PLAN LOCAL D'URBANISME ADDITIF AU RAPPORT DE PRESENTATION

PLU approbation
Délibération du Conseil Municipal du 12 Décembre 2011
Modifications
Délibération du Conseil Municipal du 14 octobre 2013
Délibération du Conseil de Territoire du 13 décembre 2017
Délibération du Conseil de Territoire du 5 février 2020
Délibération du Conseil de Territoire du 12 avril 2023

III.1 - MODIFICATION DES CONTOURS DE LA ZONE N SUR L'INSTITUT DU PETIT VAL

Evolution apportées à la zone N dans le cadre de la présente modification

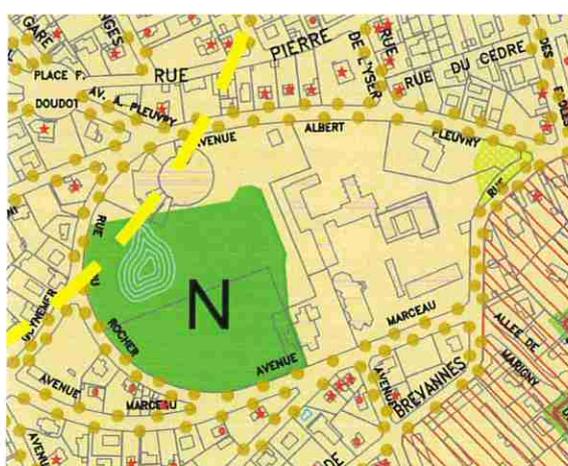
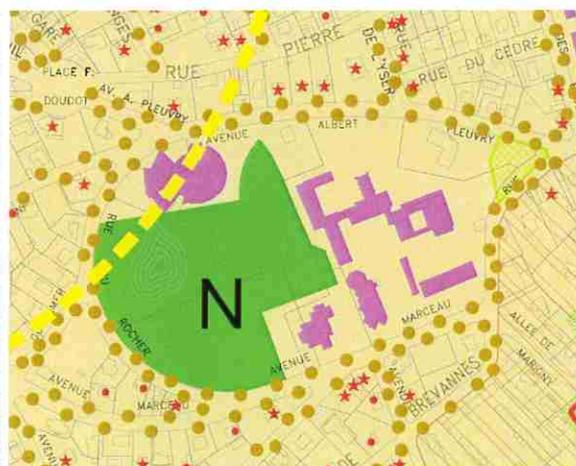
La commune souhaite adapter une partie des limites de la zone N afin de permettre l'extension d'un des bâtiments de l'institut du Petit Val. Cette suppression est compensée par une extension de la zone N plus au nord.

Les nouveaux contours de la zone N sont davantage compatibles avec les espaces verts existants et conduisent à une augmentation de la surface totale de la zone d'environ 600 m². Par ailleurs, la surface supprimée est aujourd'hui partiellement occupée par du bâti et en majorité enherbée, tandis que la partie ajoutée est plus qualitative et plus arborée.

▪ LA SERVITUDE DE LOCALISATION A

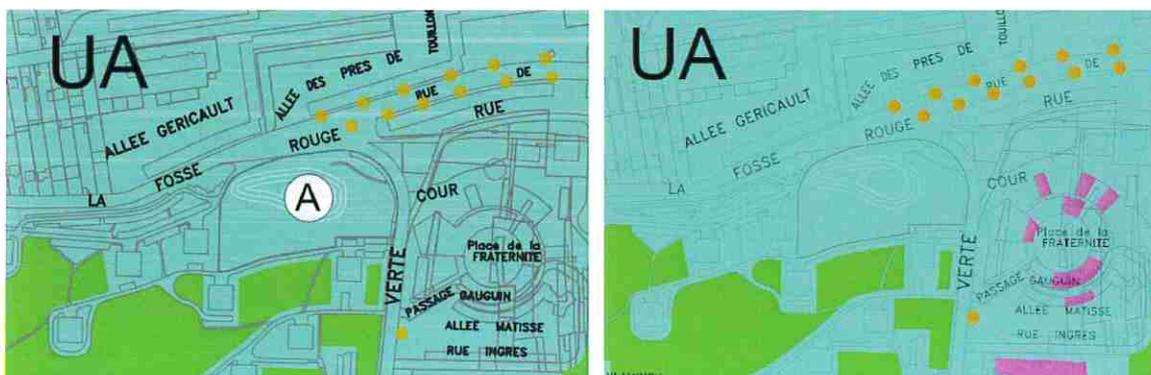
La servitude de localisation A n’est plus d’actualité et est donc supprimée sur le plan de zonage et en annexe du règlement.

23 rue du Moutier

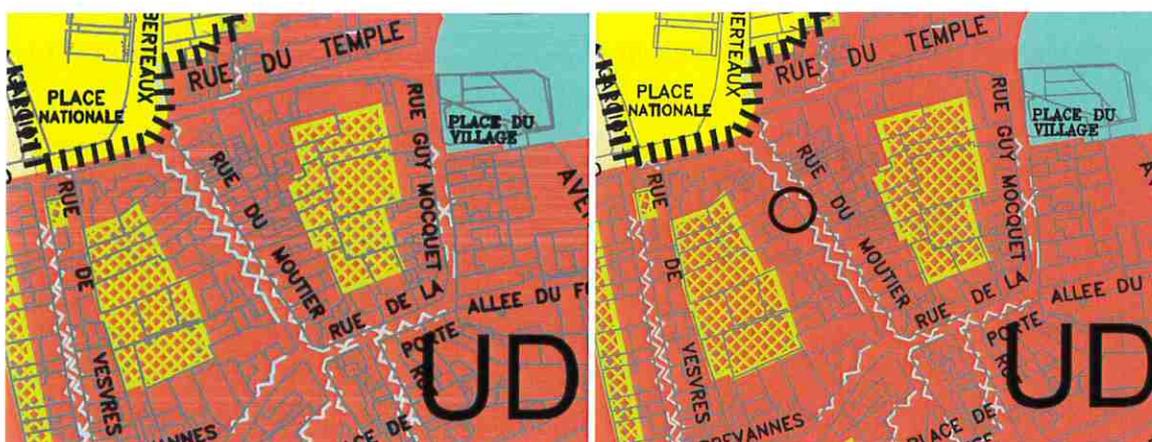
Le bâtiment situé au 23 rue du Moutier est dans le centre-bourg de Sucy-en-Brie. Il s'agit d'un bâtiment dont la façade est protégée pour sa valeur patrimoniale ou architecturale au titre de l'article L.151-19 du Code de l'urbanisme. Il est repéré par un liseré à denticules au plan de zonage.

La protection de cette façade est supprimée afin d'autoriser une réhabilitation complète des logements existants au premier étage, ainsi qu'une surélévation du bâtiment dans l'objectif de créer un programme comprenant 100% de logements sociaux ainsi qu'une maison médicale. Ce projet s'inscrit dans l'objectif communal de production de logements sociaux qui est de tendre vers un taux global de 25%. Au dernier recensement, celui-ci était de 21,99%.

29 rue Gambetta

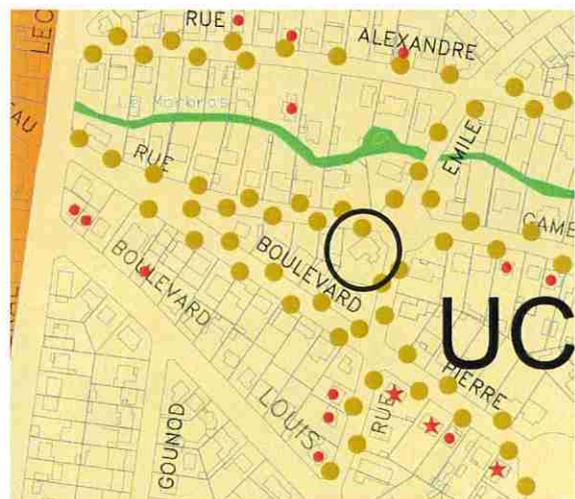
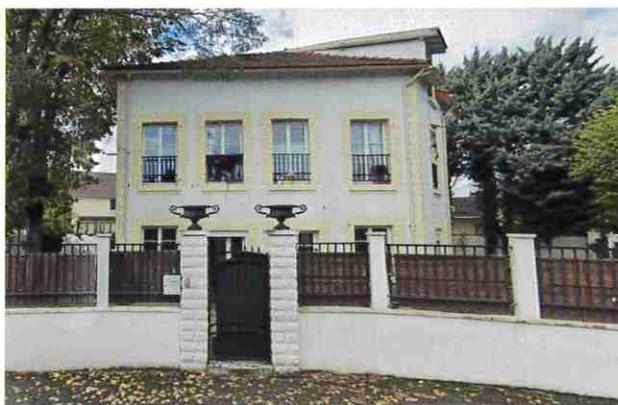
Le bâtiment situé au 29 rue Gambetta est actuellement protégé par un classement en deuxième catégorie.

Ce bâtiment a fait l'objet de travaux peu qualitatifs par son propriétaire qui n'a pas respecté son aspect original. Son classement en catégorie deux ne se justifie plus.

La protection de ce bâtiment est supprimée pour permettre la réalisation d'une opération résidentielle à caractère social qualitative. Ce projet s'inscrit dans l'objectif communal de production de logements sociaux qui selon la loi doit être de 25%. Au dernier recensement, celui-ci était de 21,99%.

Plan de zonage projeté : point rouge supprimé (cf cercle noir)

11 et 15 rue Henri Houpiéd

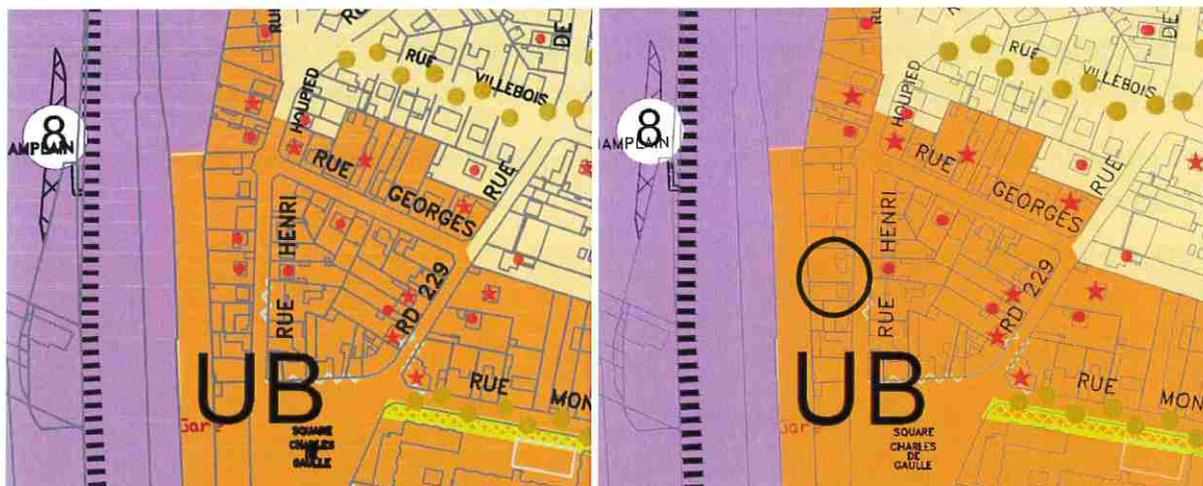
Les maisons situées aux 11 et 15 rue Henri Houpiéd sont actuellement protégées par un classement en deuxième catégorie.

A la suite de l'avis de la Direction Régionale et Interdépartementale de l'Hébergement et du Logement (DRIHL 94), saisie en tant que Personne Publique Associée, la protection de ces bâtiments est supprimée pour permettre la réalisation d'une opération résidentielle à caractère social qualitative et proche de la gare. Ce projet s'inscrit dans l'objectif communal de production de logements sociaux qui selon la loi doit être de 25%. Au dernier recensement, celui-ci était de 21,99%.

Plan de zonage projeté : point rouge supprimé (cf cercle noir)
